**CCR-VIA -- COMITATO DI COORDINAMENTO REGIONALE PER LA VALUTAZIONE D'IMPATTO AMBIENTALE**

**Giudizio n° 4188**                      **Del**                      **21/03/2024**  
**Prot. n° 24/0100712**                      **Del**                      **07/03/2024**

**Oggetto:**                      Modifica al progetto di impianto di trattamento rifiuti speciali non pericolosi con operazioni di messa in riserva R13 e recupero di inerti R5

**Tipo procedimento:**                      Verifica di Assoggettabilità ai sensi dell'art. 19 del D.Lgs. 152/06 e ss.mm.ii.

Il tecnico allega l'elaborato 1.7 – Planimetria scarichi rev.01, datato 06/03/2024, con le modifiche richieste; di seguito se ne riporta uno stralcio:

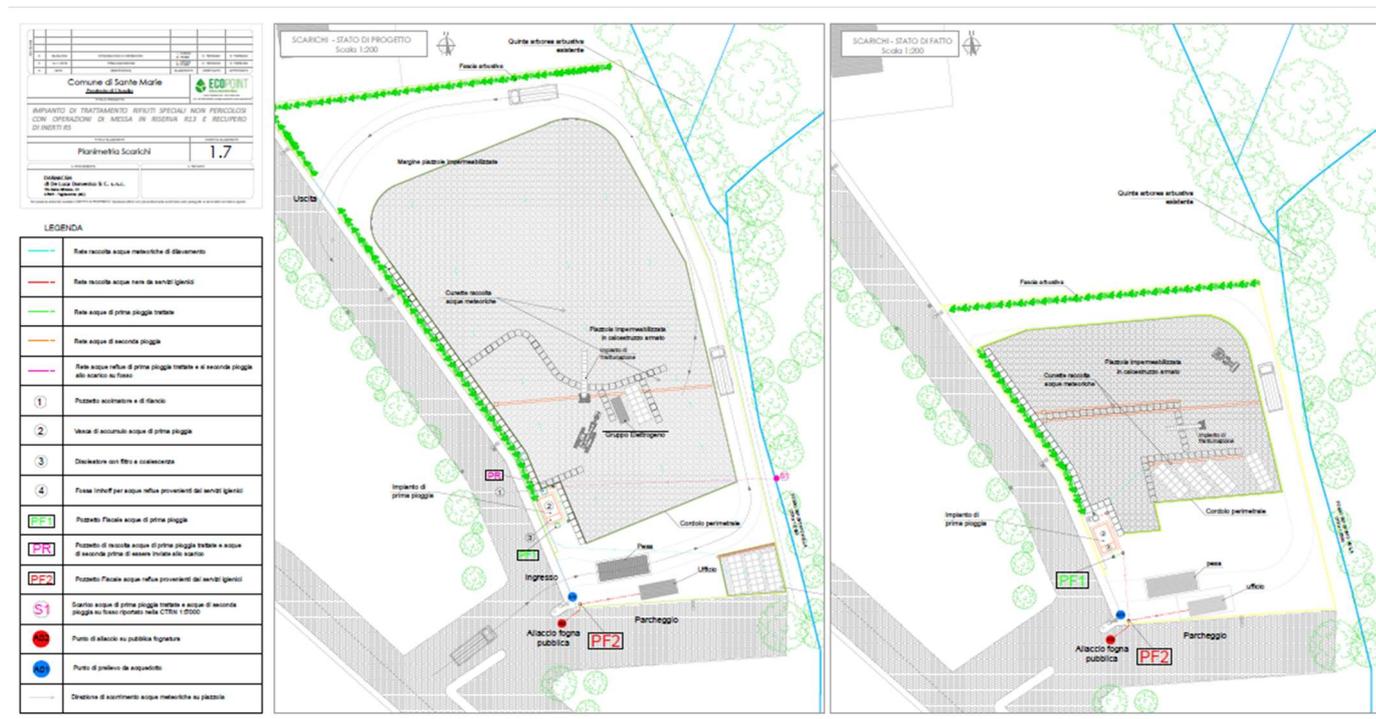
### 1. Modificare il progetto, prevedendo lo scarico dei servizi igienici nella pubblica fognatura;

Il tecnico anche nello Studio Preliminare Ambientale rev.01, datato 06/03/2024, ribadisce che gli scarichi dei servizi igienici rimarranno allacciati alla fognatura pubblica gestita dal CAM (Prot. n. 8846 del 13.06.2017).

Figura 13 - Esempio di andamento in frequenza della differenza fra il livello di pressione sonora misurato in prossimità della facciata e quello interno in un edificio (a finestra chiusa ed a finestra aperta).

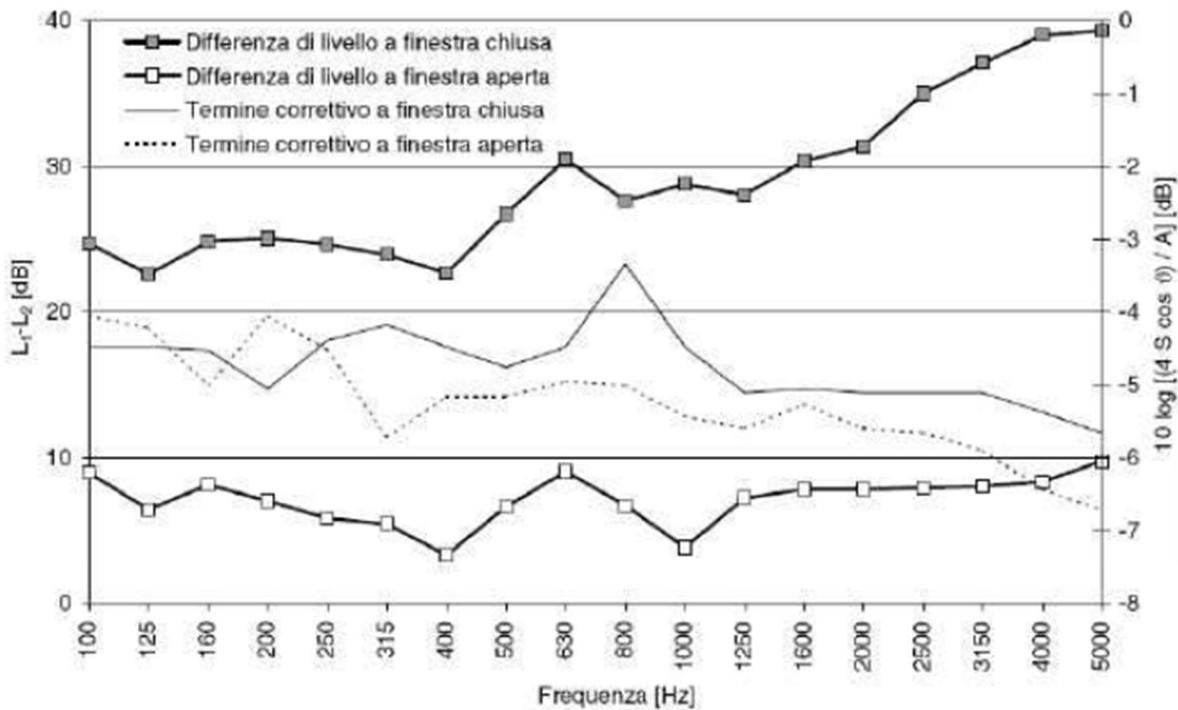
### 2. Chiarire lo stato di effettiva approvazione del Piano di Classificazione Acustica del Comune di Sante Marie e revisionare la valutazione previsionale di impatto acustico, prendendo in considerazione le procedure di cui al DM 16/03/1998 e del DPCM 14/11/1997;

I diagrammi riportati in Figura 13 ottenuti da rilievi sperimentali effettuati secondo la norma ISO 140-5, mostrano l'andamento in frequenza della differenza tra il livello di pressione sonora, misurato in prossimità della faccia esterna di un fabbricato, e quello interno a finestre aperte e chiuse, prefissata una specifica sorgente sonora.

Pertanto, l'applicabilità del criterio differenziale è stata valutata sottraendo ai livelli ambientali calcolati 5,0dBA in modo da stimare il livello sonoro interno all'edificio a finestre aperte.

In base a quanto riportato in tabella il tecnico afferma che per i recettori R05 e R06 l'applicabilità del criterio differenziale non è da considerarsi accettabile secondo l'art. 4, comma 2 del DPCM 14/11/97.
